A. INSPECTION ET REMPLACEMENT DU MODULE « GATEWAY ».

B. MODIFICATION DE L'ALIMENTATION

Veuillez soumettre votre réclamation via Garantie en ligne, disponible sur www.prevestcar.com (rubrique Service \ Garantie). Utiliser la réclamation de type «Bulletin/Rappel» et sélectionner le «Bulletin de garantie BG14-42».

Figure 2

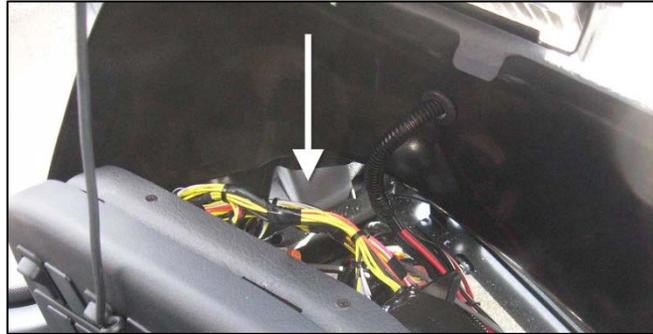
- A2. Localisez le module « gateway ». Il est installé à plat en arrière de la section gauche du tableau de bord.
- A3. Vérifier la version du module (Fig 4). Si la révision est : **SM320 REV:A SW REV:1.00 et plus**, passer à l'**ÉTAPE B** suivante.

Figure 3

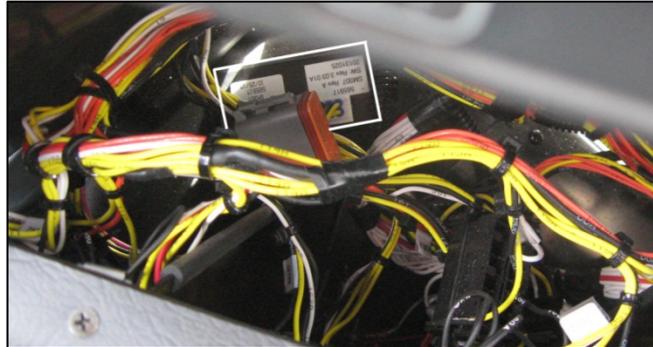
- A4. Sinon, démontez le module (2 vis) et débranchez le connecteur.
- A5. Gardez le module pour la réclamation de garantie.
- A6. Remplacez-le par un nouveau module **565921**, la révision du module doit être **SM320 REV:A SW REV:1.00 et plus**.

Figure 5

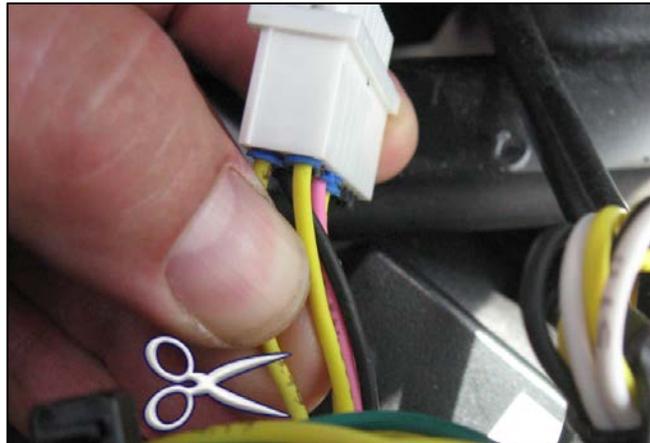
- B1. Débrancher le connecteur au module Gateway A139.
- B2. Trouver le fil **439** sur la broche **1** du connecteur. (Fig 5)
- B3. Couper à environ deux pouces (50mm) du connecteur. (Fig 5)

Protéger et sceller l'extrémité qui vient du tableau de bord avec de la gaine thermo rétrécissable.

Figure 6

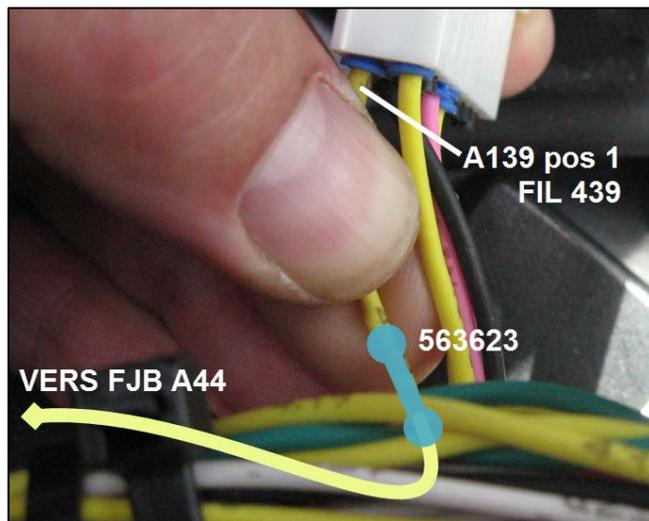
- B4. Passer un fil jaune 16ga **GXL** (560661 ou équiv.) du module A44 dans le compartiment de service avant (FJB) jusqu'au module Gateway.

Dénuder le fil 439 venant du module Gateway, broche 1 du connecteur.

Utiliser une épissure en about thermo-rétrécissable 563623 pour effectuer la connexion avec le nouveau fil. (Fig 6)

Figure 7

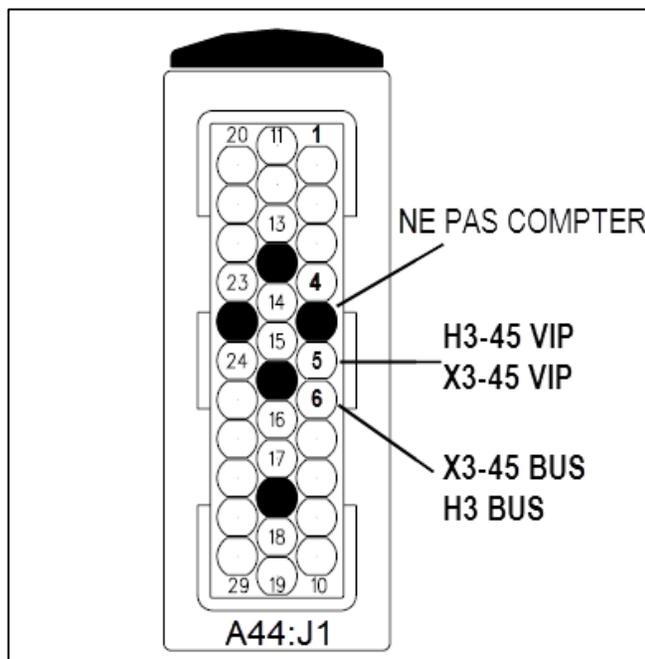
B5. Brancher le nouveau fil à **A44:J1** en ajoutant la broche 563692. (Fig 7)

Broche 5 : H3-45 VIP et X3-45 VIP.

Broche 6 : H3 BUS et X3-45 BUS
